第3回検討部会の 質問・意見等

第3回部会からの変更点について

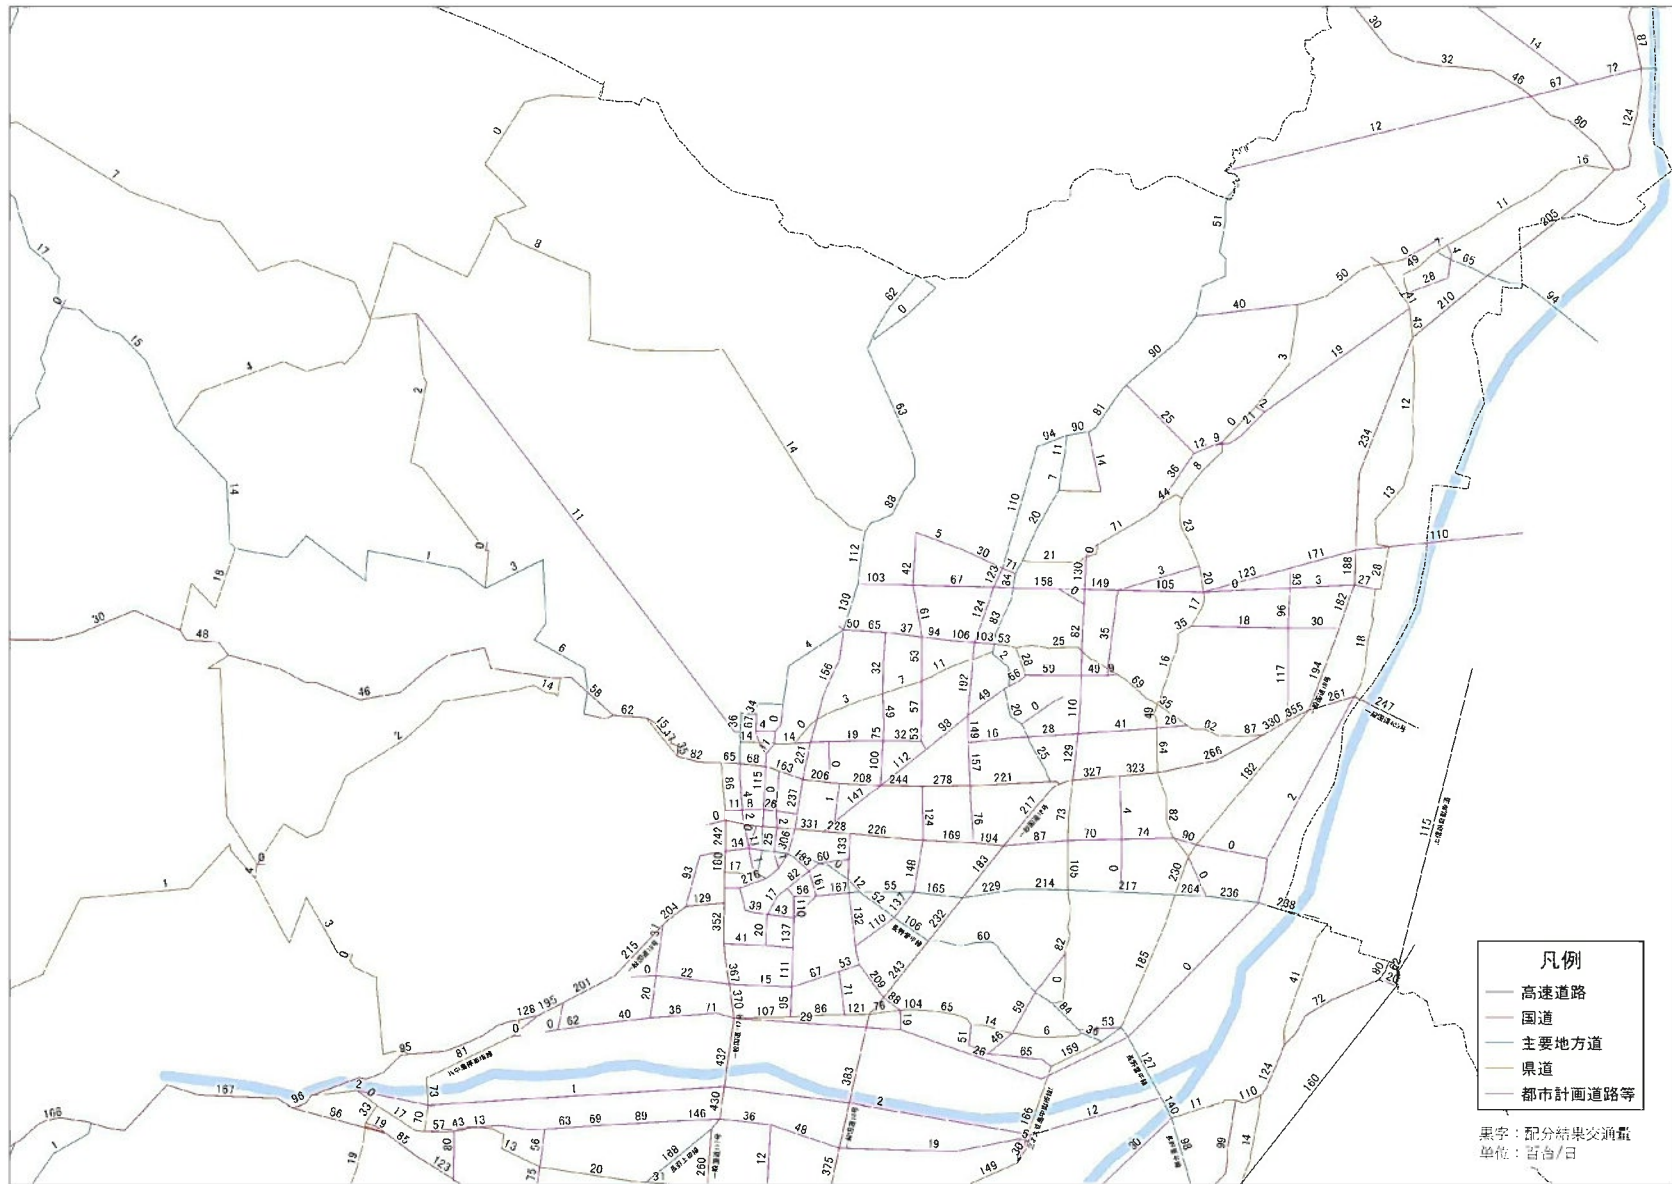
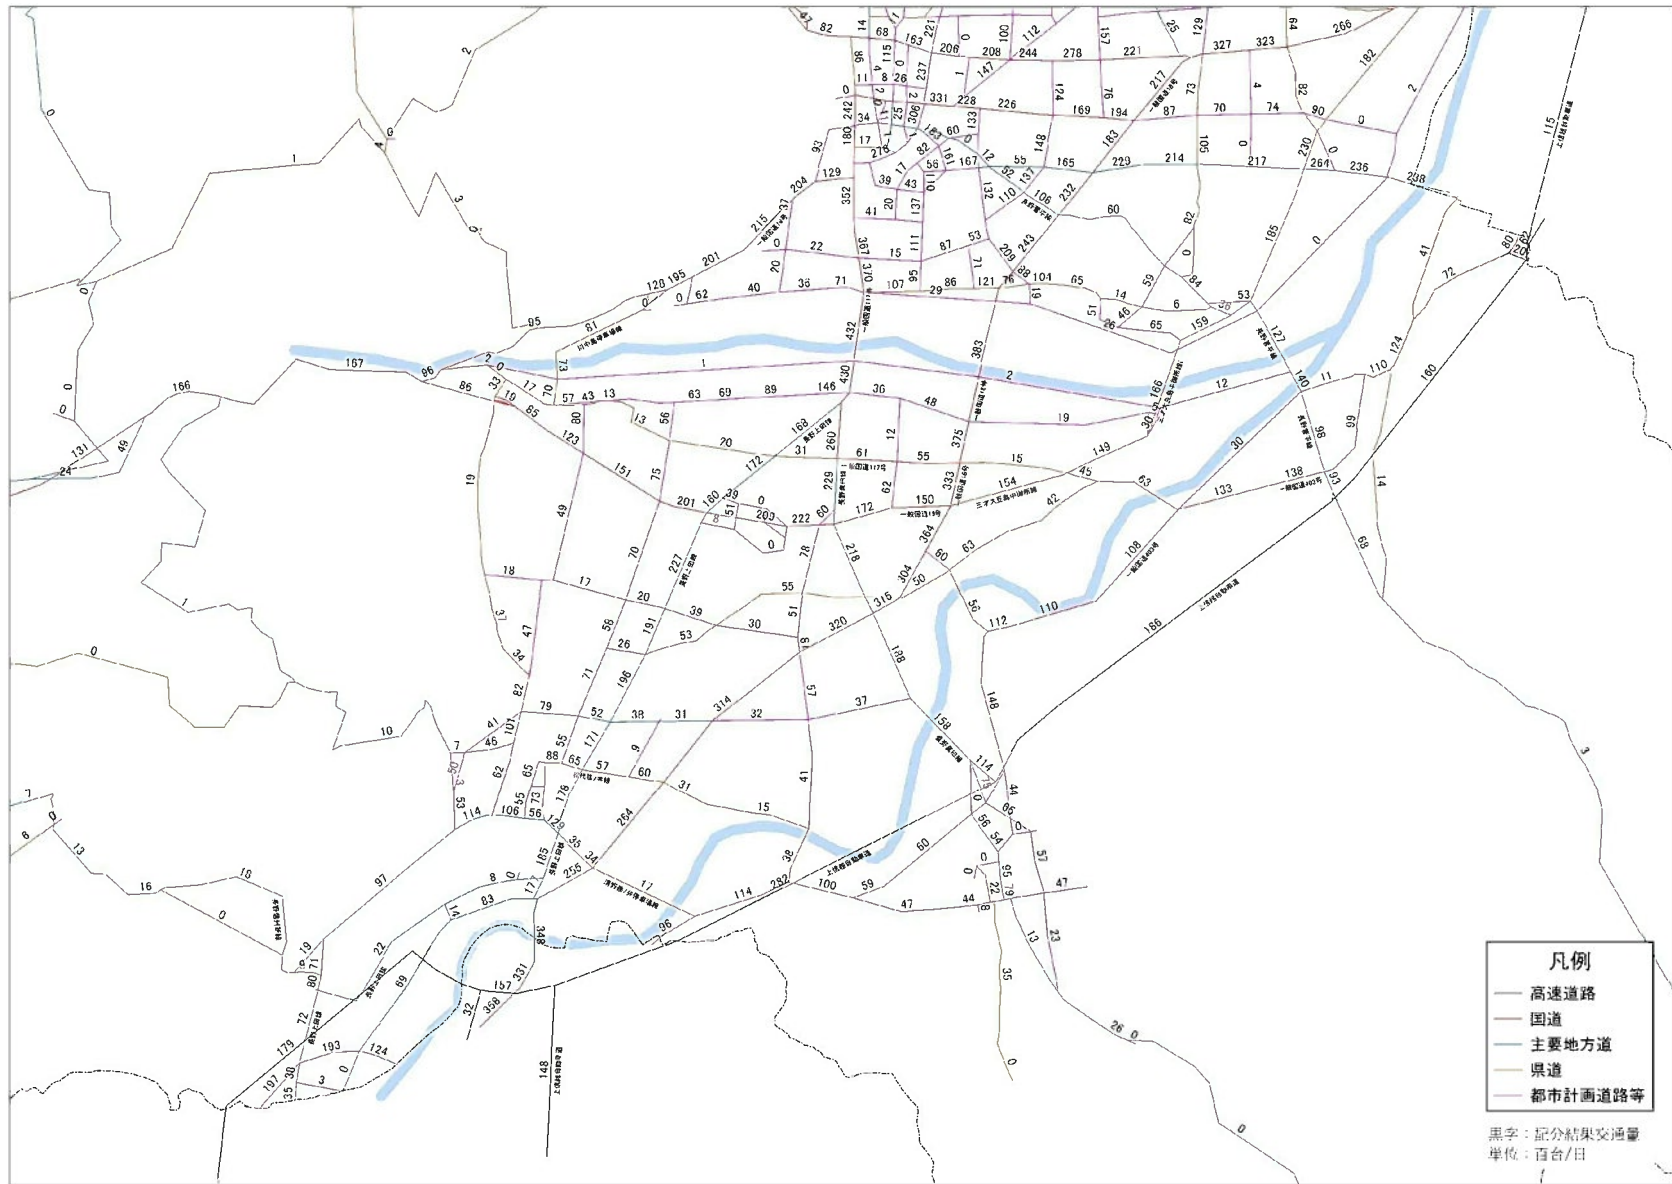
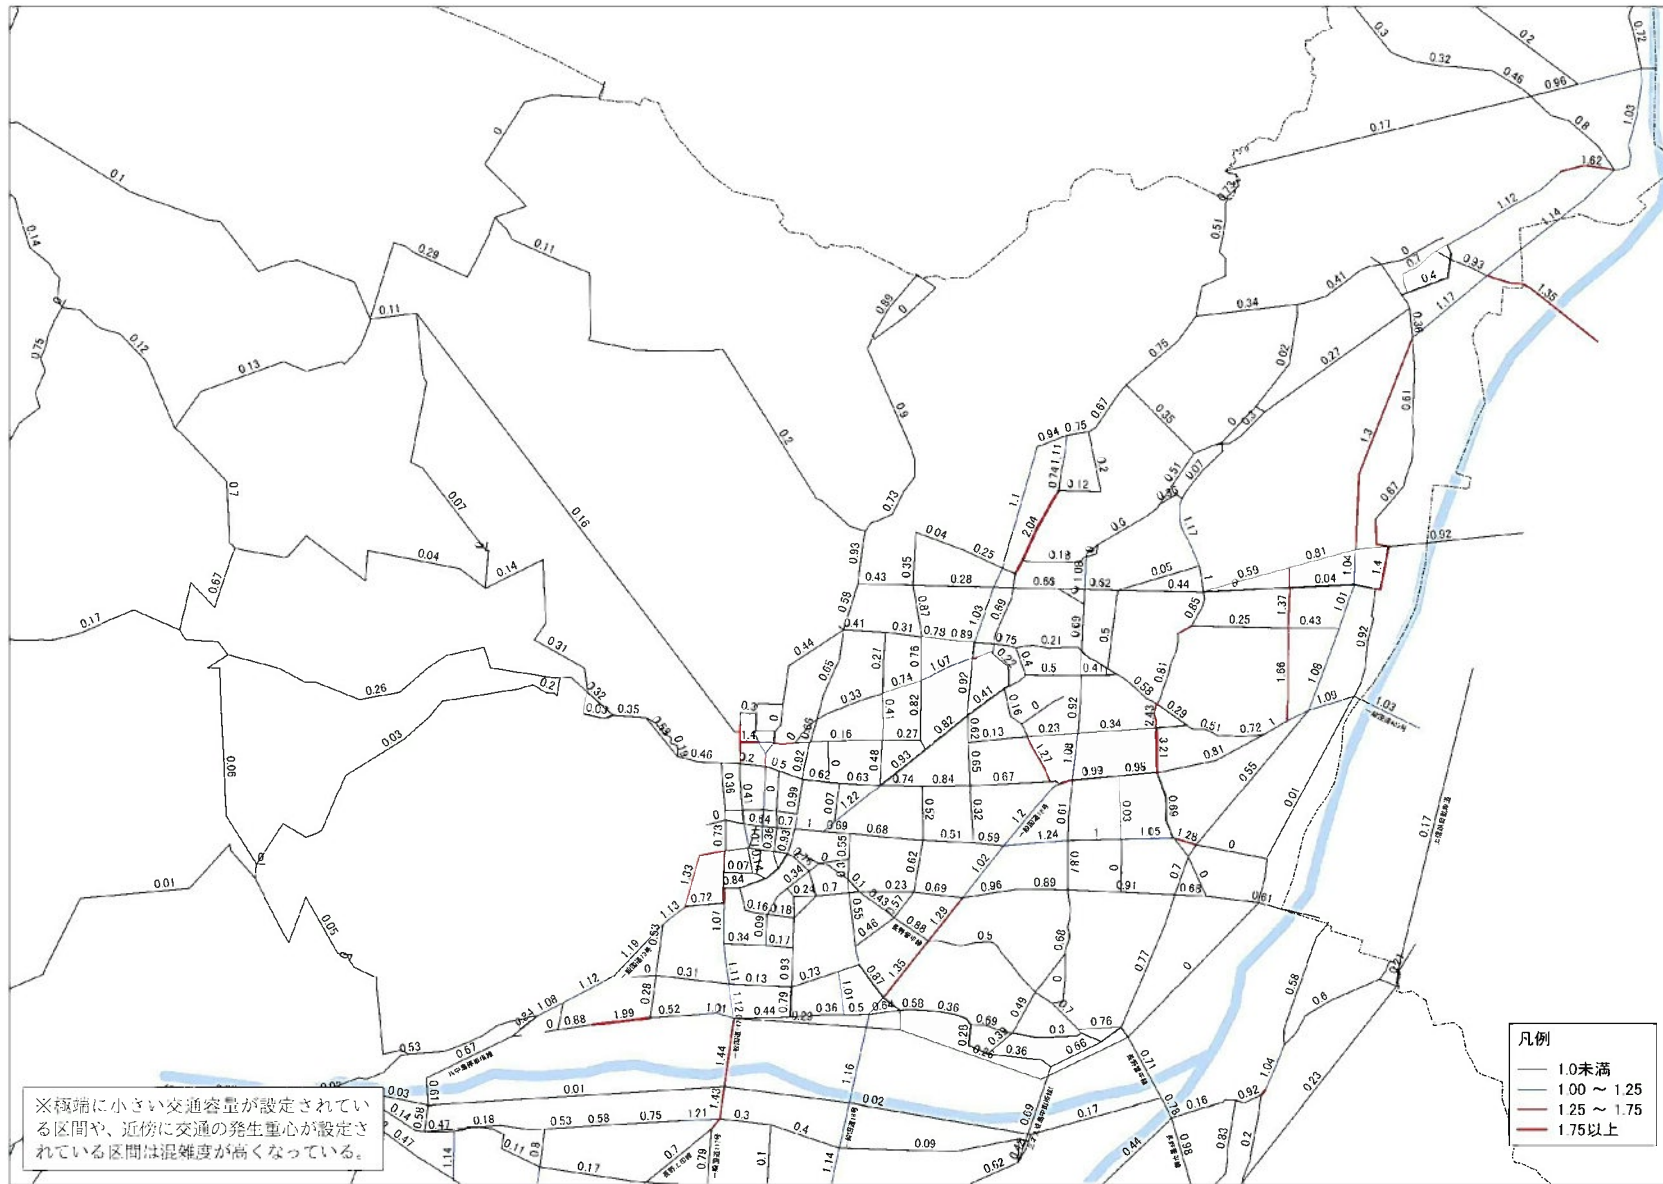
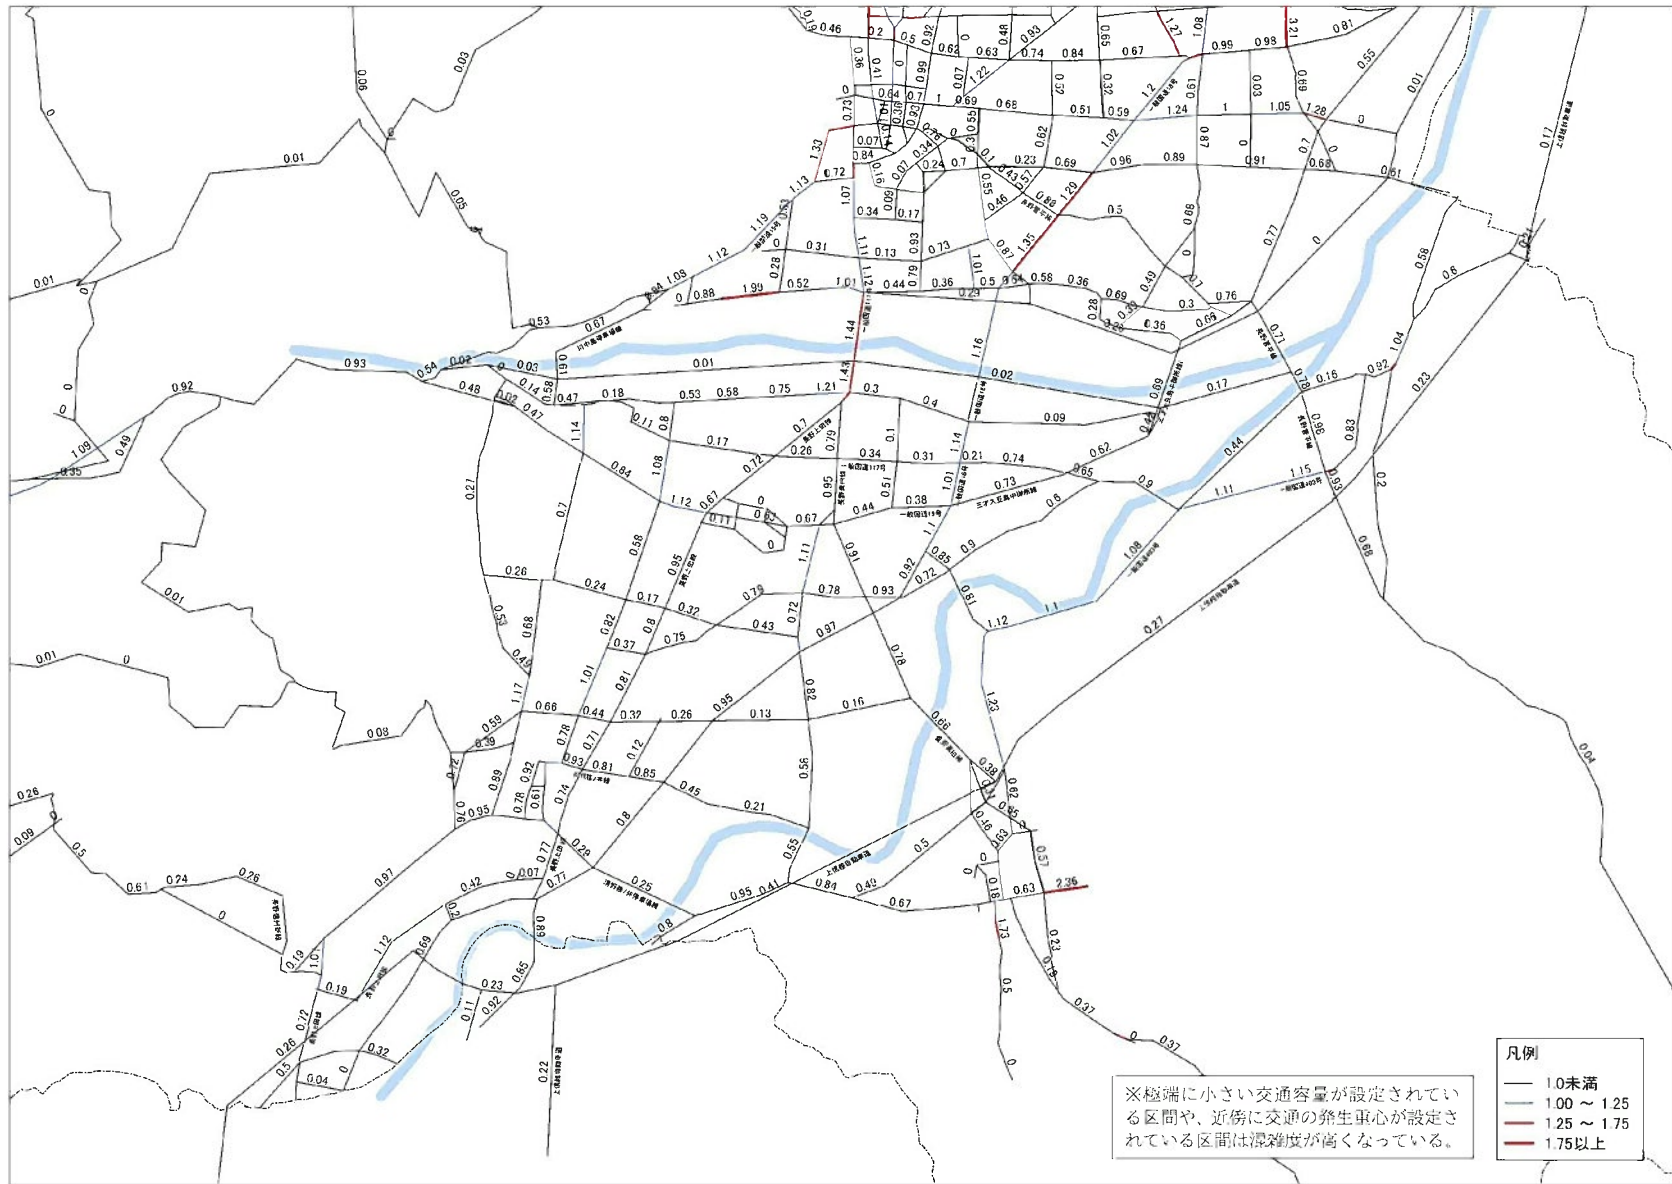
3-2	幅員拡幅に関連して、例えば8mの現道があって、計画上是20mで計画されているが、12mで十分ではないかといった場合、現道に対しては拡幅だが、計画としては減幅になるが、こう言った評価をされているものはあるのか。	あるが、いずれの分類になっているかまでは確認できていない。課題ありの必要性高いか、課題ありの必要性低いのいずれかには分類されており、課題ありの中の一部をピックアップして幅員拡幅としている。	・今回、変更箇所等は特になし	
	3-3	資料4で国道18号が紫色、幅員拡幅と評価されているが、どこを見ればそう評価されたのかわかるか。	区間番号は41-1～9、表の11/13の実現性の課題があるが、幹線道路機能に○が付く、評価されている。参考資料2、資料5の表の中で、コメントを書かせていただいている。 既に22mで計画決定されており、4車線で計画されているが、今の道路構造令など、歩道や自転車の通行帯を考えると幅が足りないため、拡幅が必要という評価にさせていただいている。	・幅員拡幅の区分をやめ、フロー図に従って再度振り分けた。 ・資料1の46ページ(表3-7、3-9) ・規定計画幅員について24mの幅員を基準としていたが、今回、4車線で計画されているかどうかを基準とした。 【補足】今回の結果を見て、改めてご意見をいただきたい。	
	3-4	県庁後ノ井線、区間番号7-1～9について、7-2、7-3が幅員拡幅となっているが、前後区間との整合を図る必要があるのではないのか	今回は道路管理者の皆さんにご確認いただいて、ご意見いただければというところで、意図的に幅員拡幅と表示させていただいた。前後区間との整合性は総合的な評価の部分で対応を検討したい。	・幅員拡幅の区分をやめ、フロー図に従って再度振り分けた。 ・資料1の46ページ(表3-7、3-9) ・規定計画幅員について24mの幅員を基準としていたが、今回、4車線で計画されているかどうかを基準とした。 【補足】今回の結果を見て、改めてご意見をいただきたい。	
	3-5	東バイパスについて、国道18号の拡幅は現実的には難しく、Mウェーブの東側に18号のバイパスという位置づけで、整備したのではないのか。それでも18号の拡幅は必要という結果なのか。	将来交通量の推計から見ると、東バイパスができてまだまだ足りないという結果が出ている。今回のご意見を踏まえて、もう一度シミュレーションしてみますが、場合によっては評価結果が変わる場所も出てくるかもしれない。	・資料1の63ページから66ページをご確認いただきたい。 【補足】今回の結果を見て、改めてご意見をいただきたい。

3-6	上記の質問について、都市計画道路の東外環状線の整備、4車線化がなされた後のシミュレーション結果ということで、いいか。	その認識が良い。PT調査のフルネットと違うのは見直しの変更案の結果によって、対象の計画を落とした上で、シミュレーションし判断している点。次回の部会では、その結果をお見せできると思う。東バイパスがあっても、それだけではなかなか対応できないという結果が出ている。	・今回、変更箇所等は特になし 【補足】今回の結果を見て、改めてご意見をいただきたい。	
部会後の質問、意見等	長野建設事務所 1 (主)長野菅平線(落合橋)については現在架替検討中であることを承知願います。 2 13-2(主)長野菅平線 5月17日現地確認。 下記について今後予想されるため、現時点では現状のままとしてもらいたい。 ・重要物流道路の候補となっており路線の重要性が高まる可能性がある。その場合は、幅員構成の検討が必要となる。 ・都計道の実現に向けては、代替路整備も含めた比較検討を行い判断する必要がある。 3 19-2(国)406号 将来の変更候補であることを承知願います。 4 66-1～10(国)403号 ネットワークとして存続すべきでは。		・今回、変更箇所等は特になし 【補足】今回の結果を見て、改めてご意見をいただきたい。
